DOKUMENT Wettbewerb Kunst am Bau – FUC2
Schriftliche Rückfragen in Phase 1

Datum: 20.02.2026

Abbildung: Ausschnitt aus 14229-00-EG00-E-300_-GR-001-_J-Grundriss_Erdgeschoss_Teil_1.png © SWECO

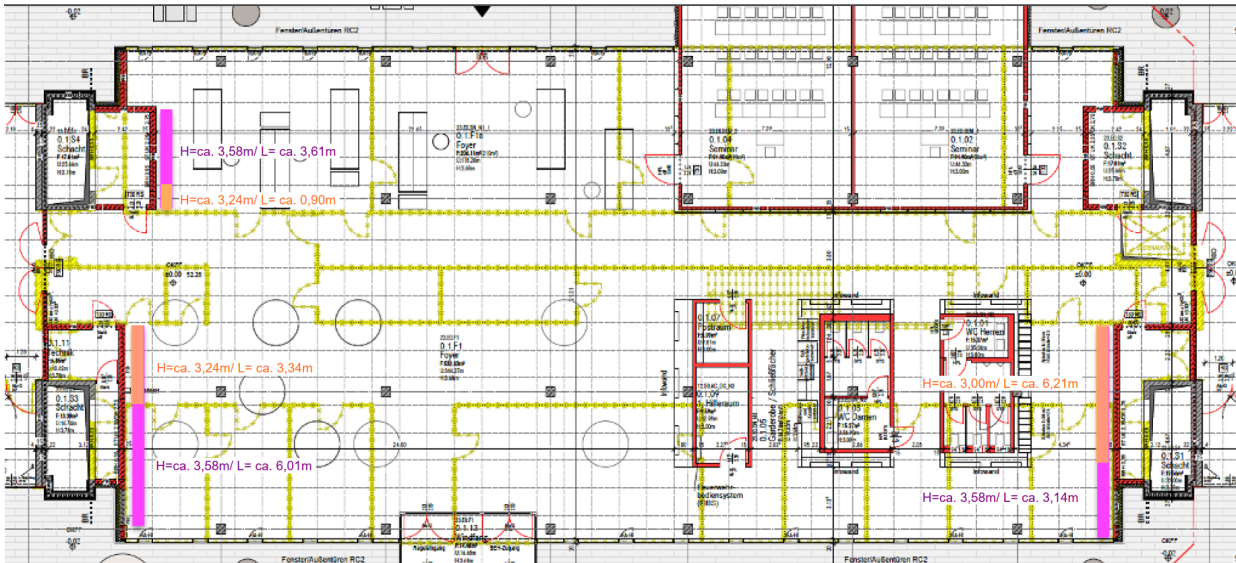
Frage 8: Gibt es im Foyer (siehe FUC2_Isometrie Foyer) Wandflächen, an denen Objekte befestigt werden dürfen? In der Darstellung scheinen sich an beiden Stirnseiten reguläre Wandflächen zu befinden. Für Bereich 3 werden jedoch keine Wandflächen explizit erwähnt.

Können Sie bitte klären, ob dort Befestigungen an Wänden grundsätzlich möglich sind? (ähnlich wie Arbeitsbereich 4)

Ja, im Foyer (künstlerischer Arbeitsbereich 3) sind Befestigungen an den farbig markierten Wänden (siehe *Ausschnitt aus 14229-00-EG00-E-300_-GR-001_-J-Grundriss_Erdgeschoss_Teil_1.png*) – ähnlich wie im Arbeitsbereich 4 beschrieben – grundsätzlich möglich. Die Wände sind alle verputzt und erhalten einen weißen Anstrich aus Dispersionsfarbe. Die lichte Raumhöhe (H) und die Längen (L) der Wände sind unterschiedlich – die Maße sind in der Abbildung *Ausschnitt aus 14229-00-EG00-E-300_-GR-001_-J-Grundriss_Erdgeschoss_Teil_1.png* eingetragen. Ansichten der Wände

sind nicht vorhanden und können nicht zur Verfügung gestellt werden. Die Positionierung von Steckdosen und Heizkörpern an den Wänden ist den in der Anlage zu den Rückfragen beigefügten Planunterlagen zu entnehmen: 14229-01-EG00-A-420_-GR-001-_A.pdf, 14229-01-EG00-A-420_-GR-002-_A.pdf, 14229-01-EG00-A-440_-GR-001-_A.pdf, 14229-01-EG00-A-440_-GR-002-_A.pdf.

Abbildung: Ausschnitt aus *14229-00-0000-A-500_-DE-004-A.pdf*, © Albert Armbruster, Büro für Landschaftsarchitektur

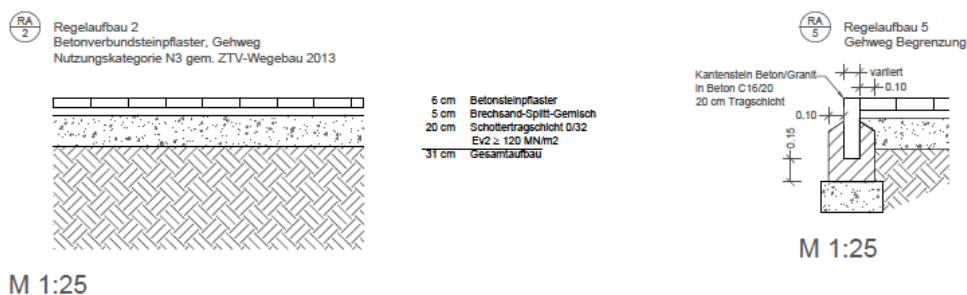
Frage 10: Wie ist der Boden von Arbeitsbereich 1 und Arbeitsbereich 2?

Arbeitsbereich 1: Der Vorplatz vor der Brücke wird mit Betonsteinen gepflastert. Siehe dazu den im Anhang beigefügten Plan *14229-00-0000-A-500_-DE-004-A.pdf*, nachfolgend ein Ausschnitt mit dem Regeldetail für den Vorplatz. Von der Straßen-/Gehwegkante führt ein Bodenleitsystemstreifen zum rechten Geländer. Der ebene Bereich des Senkgartens wird als Rasenfläche ausgeführt.

Arbeitsbereich 2: Der befahrbare Bereich wird entsprechend Regelaufbau 3 (*14229-00-0000-A-500_-DE-004-A.pdf*), gepflastert; der Bereich für Fußgänger entsprechend Regelaufbau 2. Als Betonpflaster wurde Knochenverbundpflaster festgelegt.

Abbildung: Ausschnitt aus 14229-RA-EG00-A-300_-D8-808-_B-Vordach_des_Haupteingangs.pdf, © SWECO

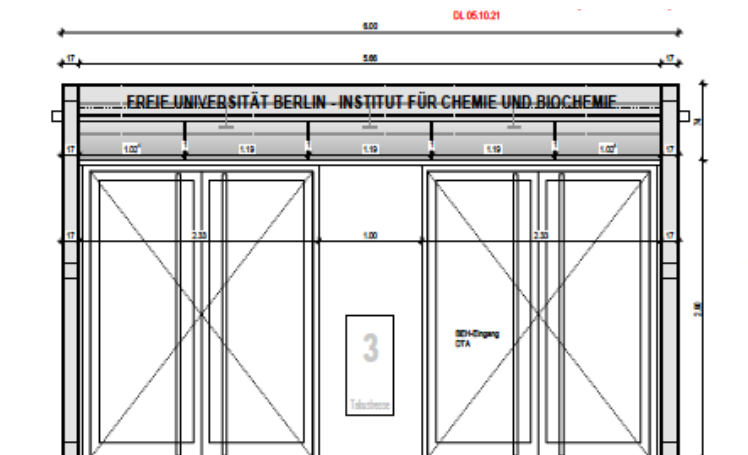
Frage 18: FUC2_Vorplatz und FUC2_Isometrie_Foyer zeigen zwei sehr unterschiedliche Vordächer über dem Haupteingang. Welche der beiden kommt der aktuell geplanten Version näher?

Das Vordach ist gemäß der beigefügten Detailplanung D8-808 (14229-RA-EG00-A-300_-D8-808-_B-Vordach_des_Haupteingangs.pdf) ausgeführt worden, jedoch ohne den Schriftzug „FREIE UNIVERSITÄT BERLIN - INSTITUT FÜR CHEMIE UND BIOCHEMIE“.
